Projet n° : APC : 1415-10

Projet : Centre Opérationnel – Remplacement de ponceau et travaux préparatoires

FIN DE L'ADDENDA No. 1

| No. du dessin C02-RO-DRA-1415-10 | No de la feuille C02 |

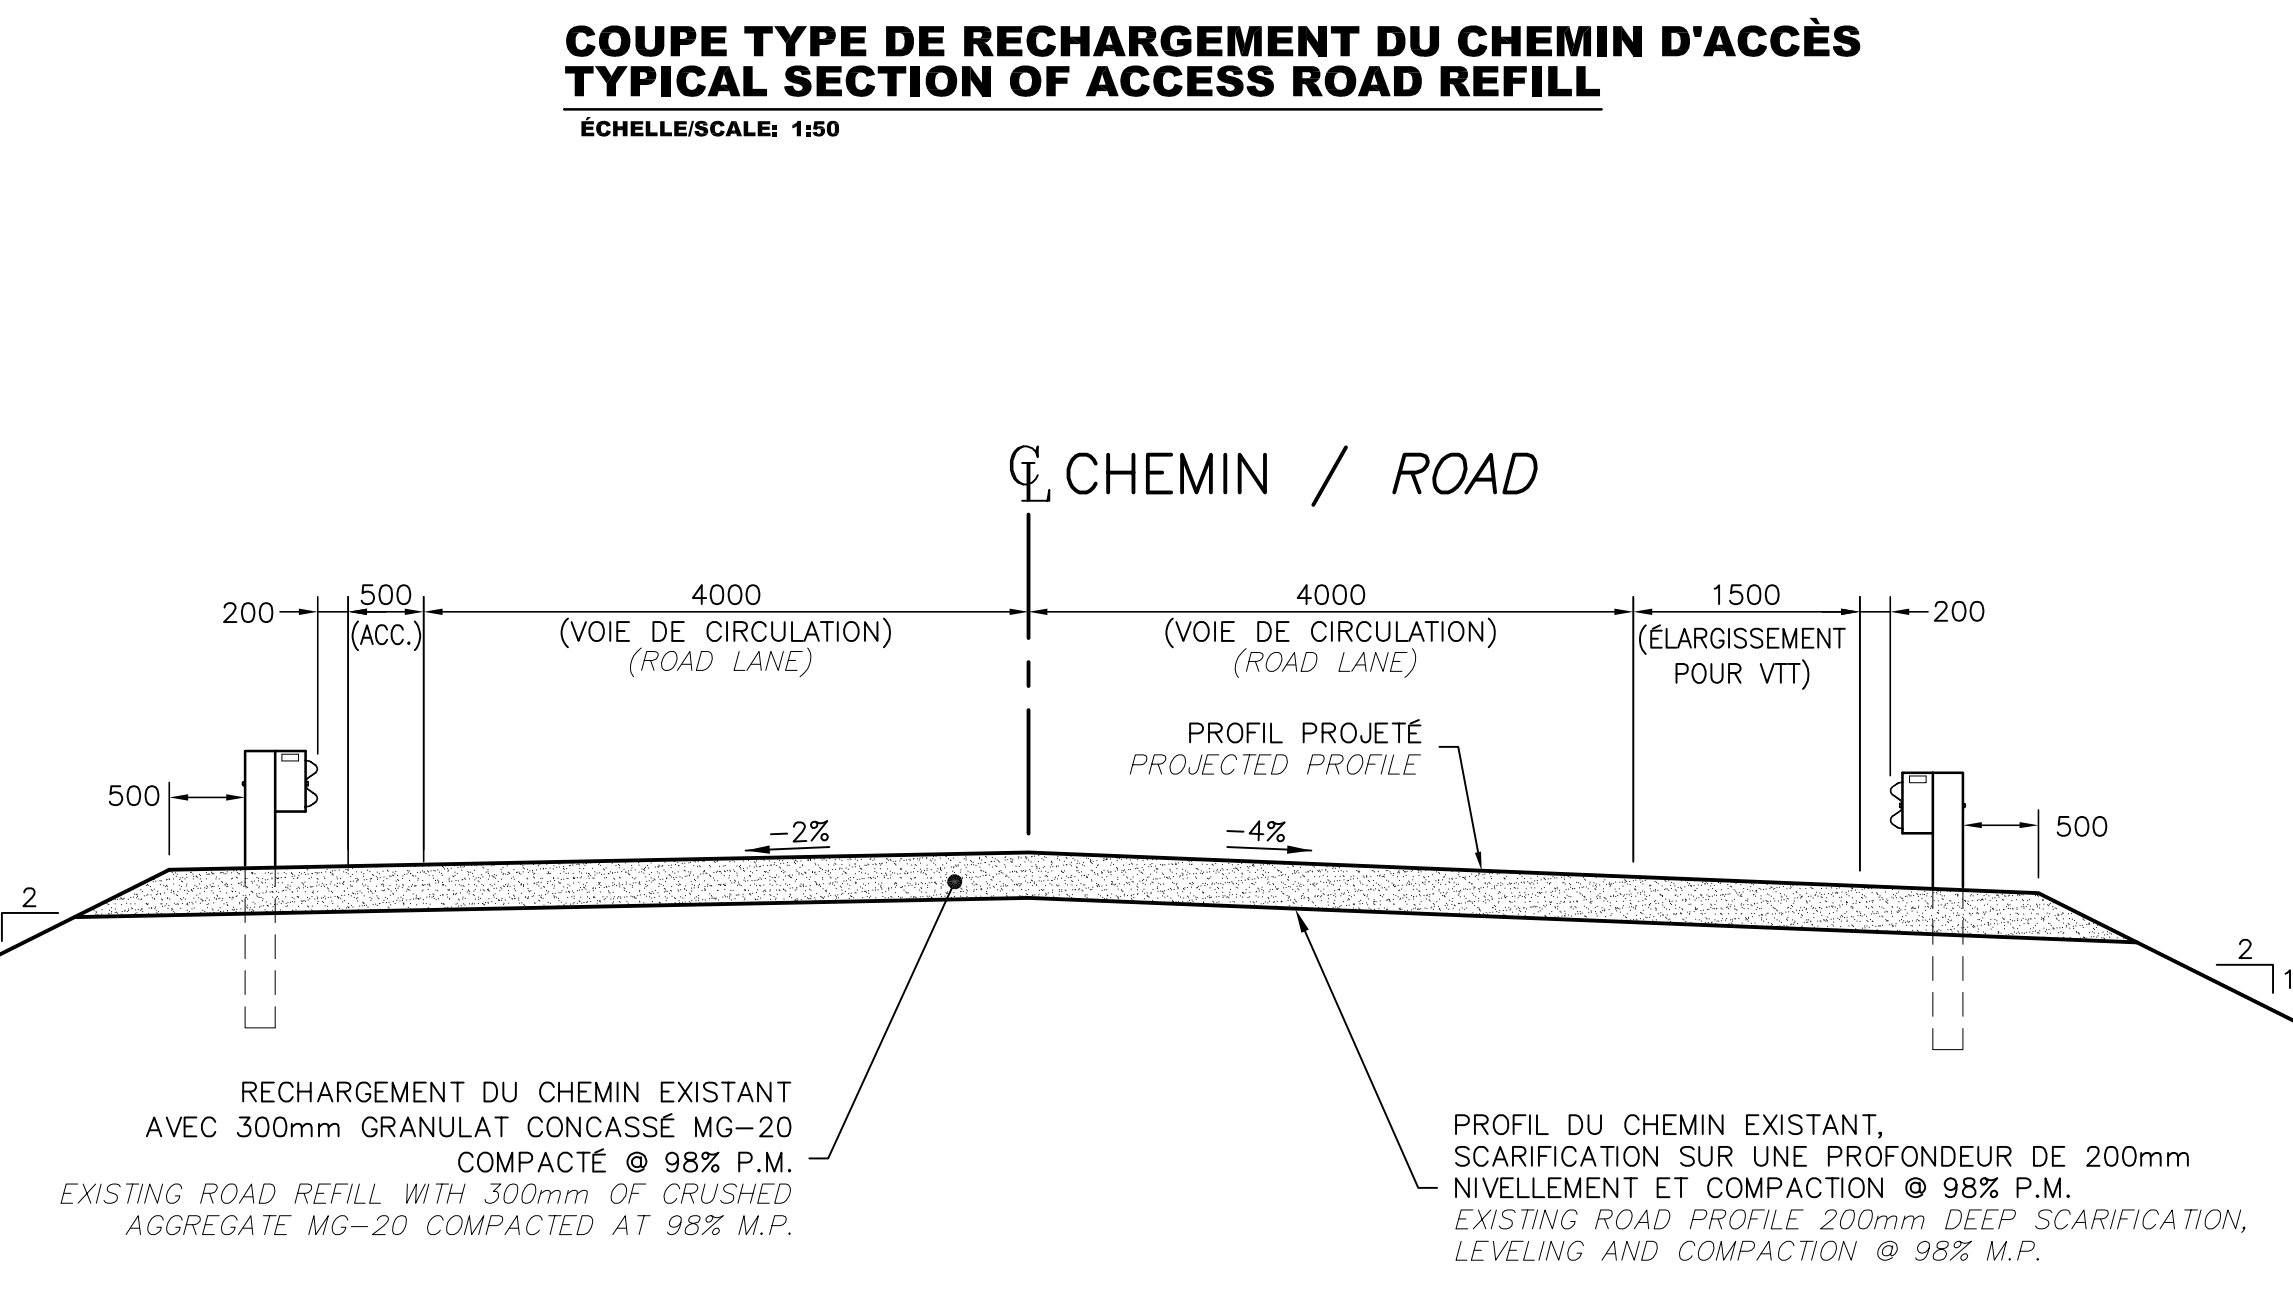
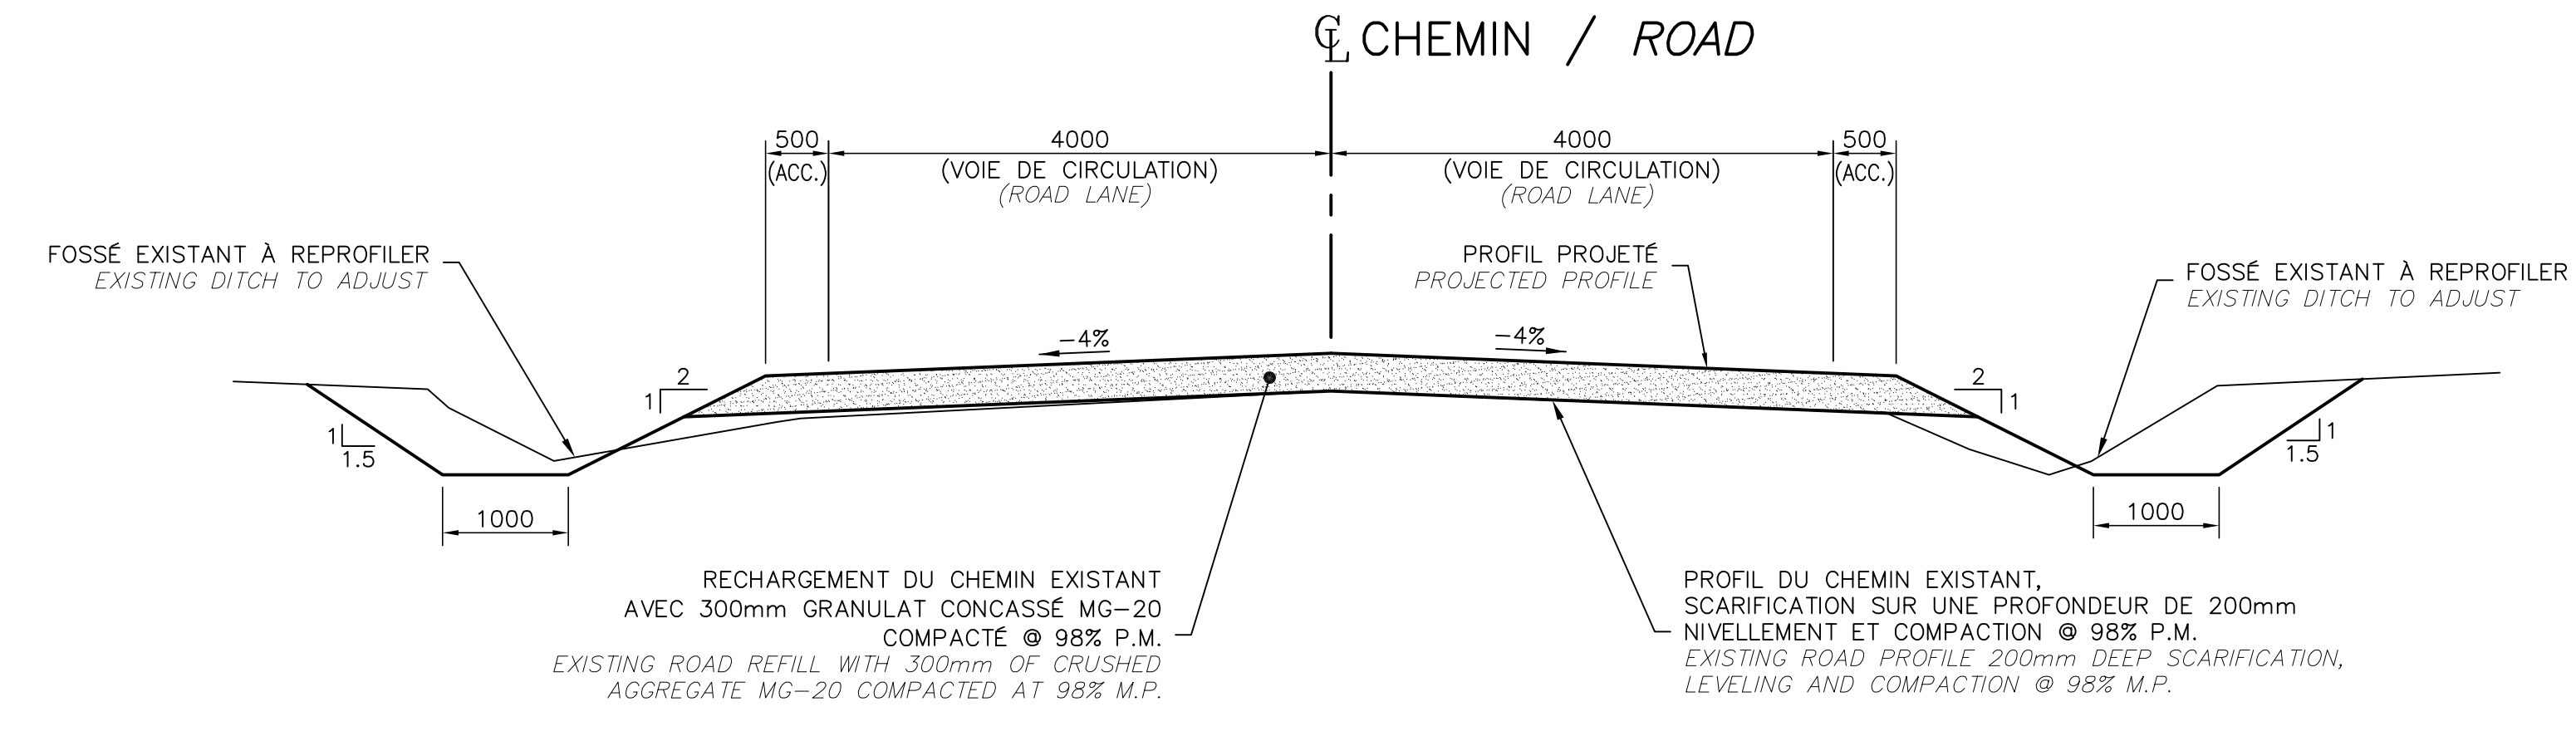
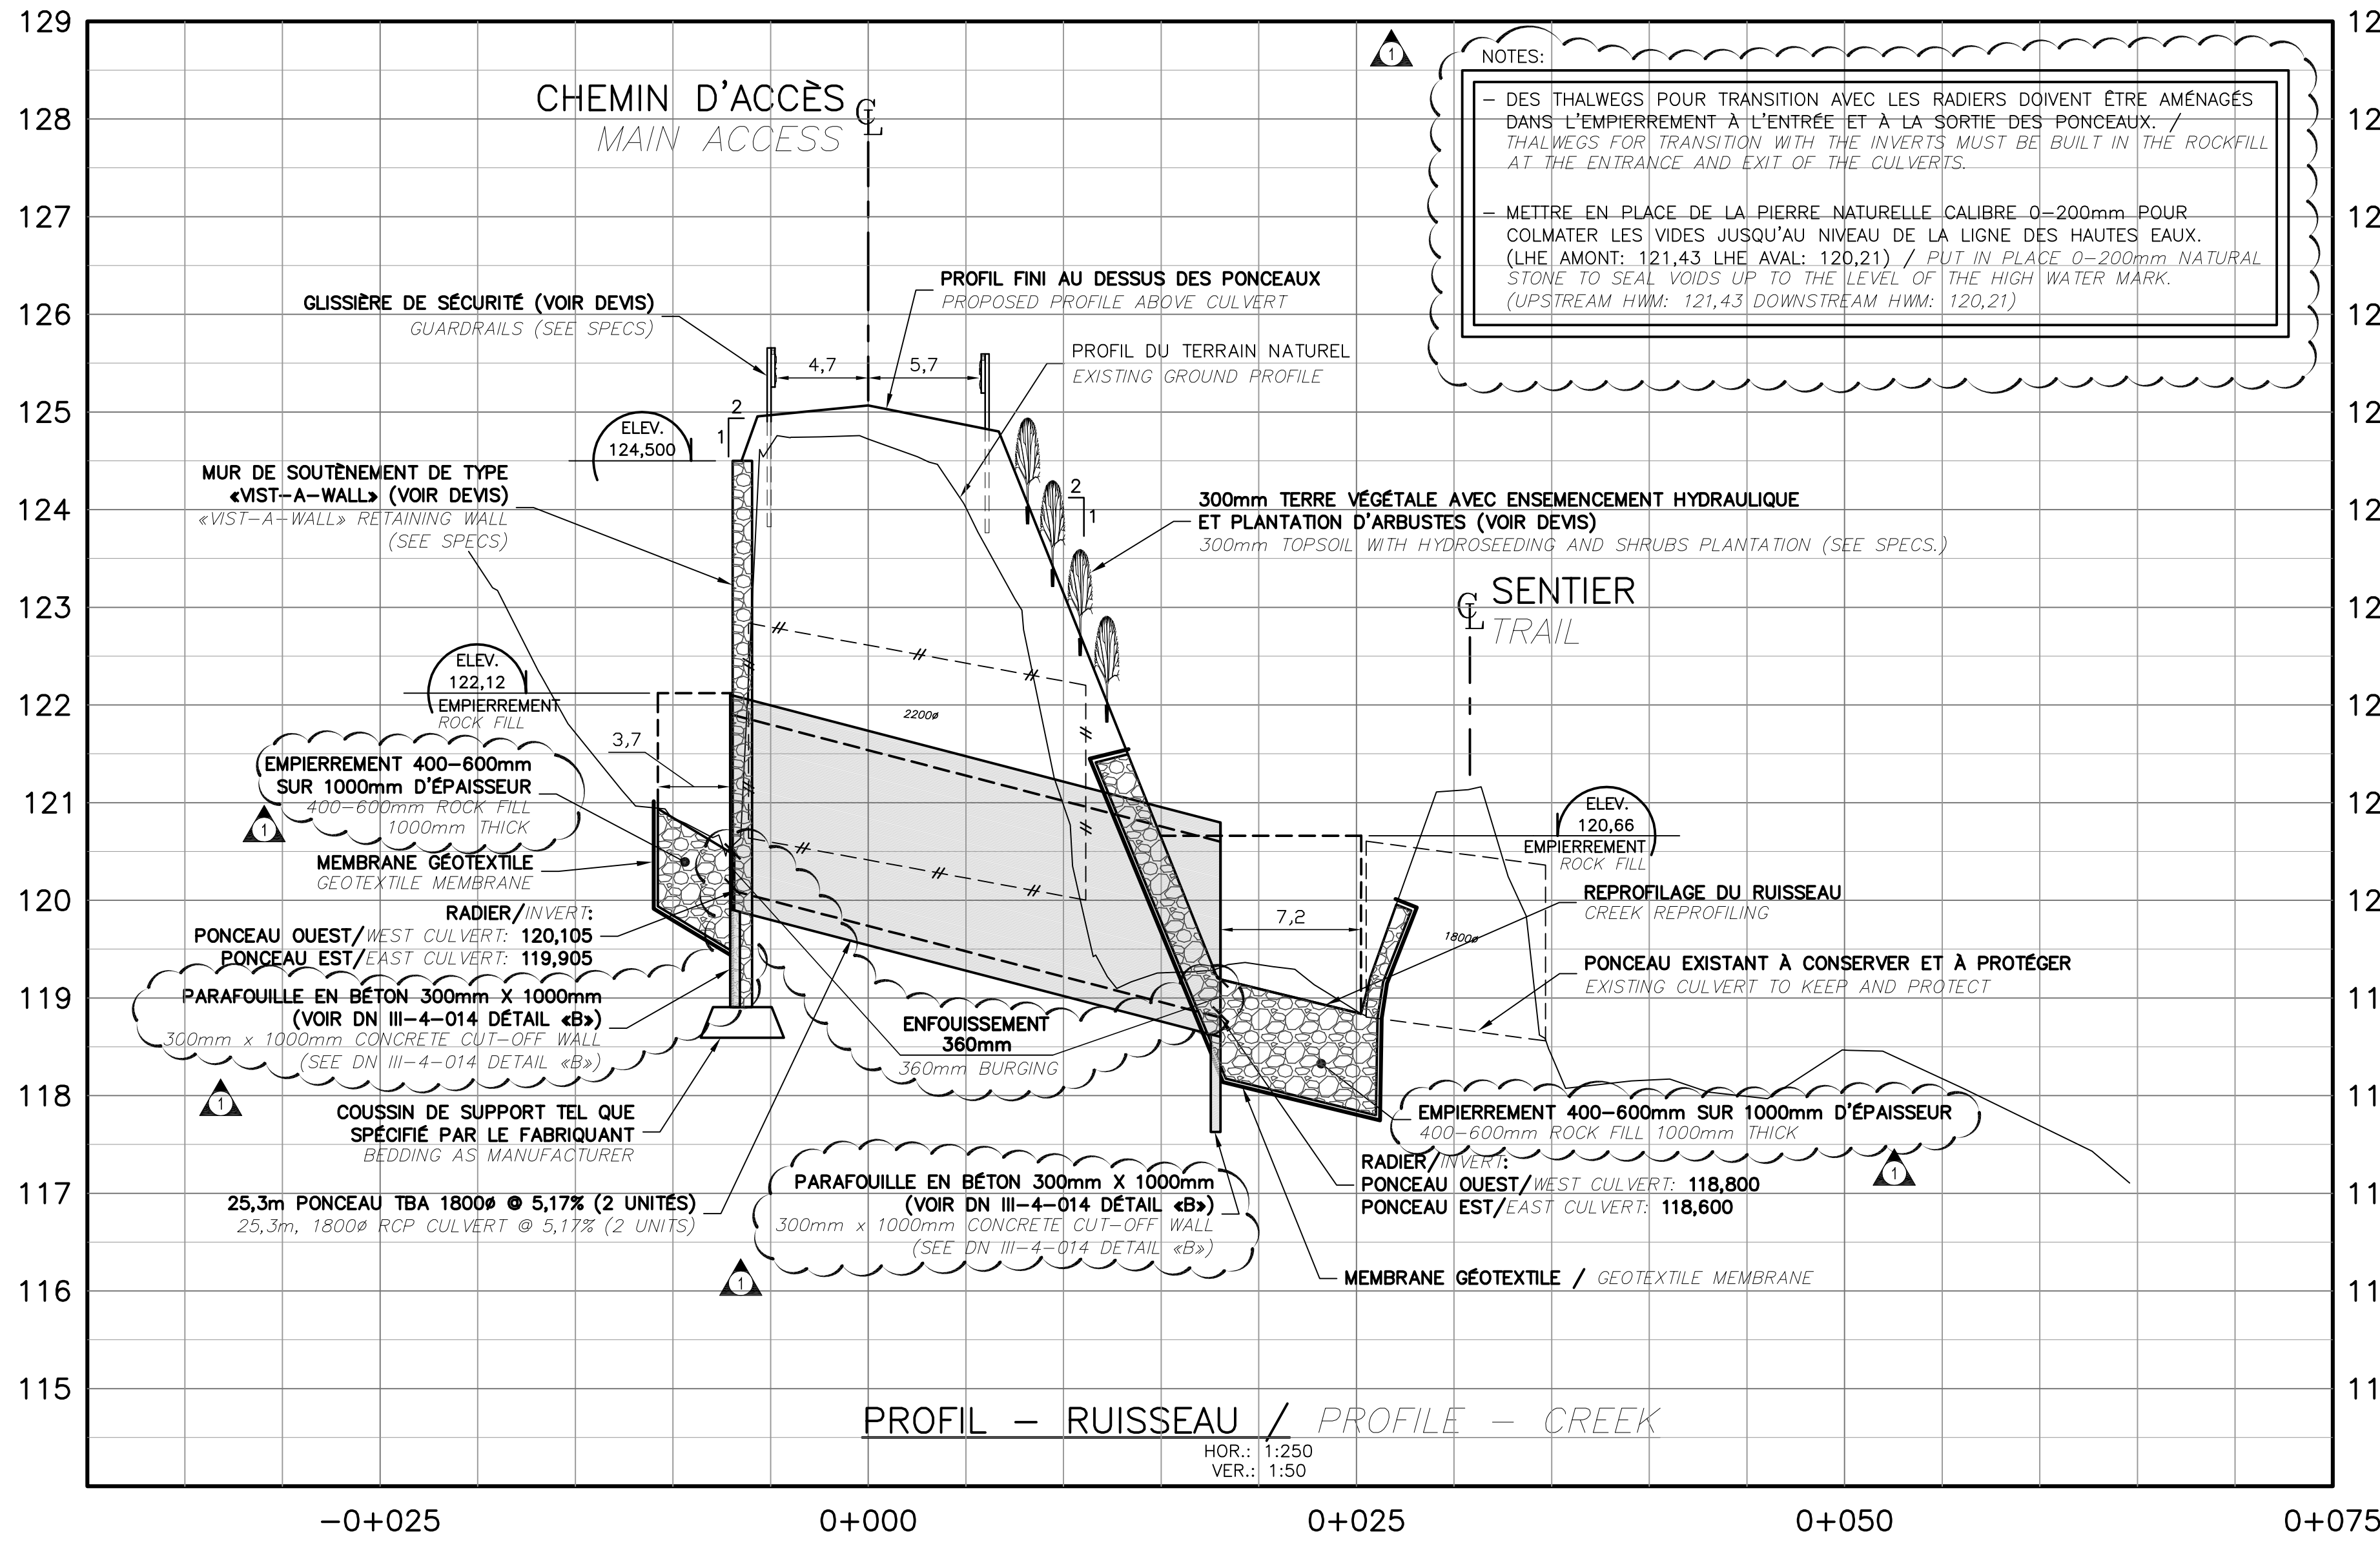
- C-01 Voir ci-joint, prolongement du mur Vist-a-Wall sur une distance de 2.8m.
- C-01 Voir ci-joint, ajout de notes concernant l'empierrement.
- C-02 Voir ci-joint, sur la vue en profil, changement de l'épaisseur de l'empierrement.
- C-02 Voir ci-joint, ajout de notes concernant l'empierrement.
- C-02 Voir ci-joint, sur la vue en profil, ajout d'un mur parafouille en béton du côté amont des nouveaux ponceaux.
- C-02 Voir ci-joint, ajout de la vue en élévation en amont des ponceaux.
- C-02 Voir ci-joint, précisions sur l'enfouissement des ponceaux.
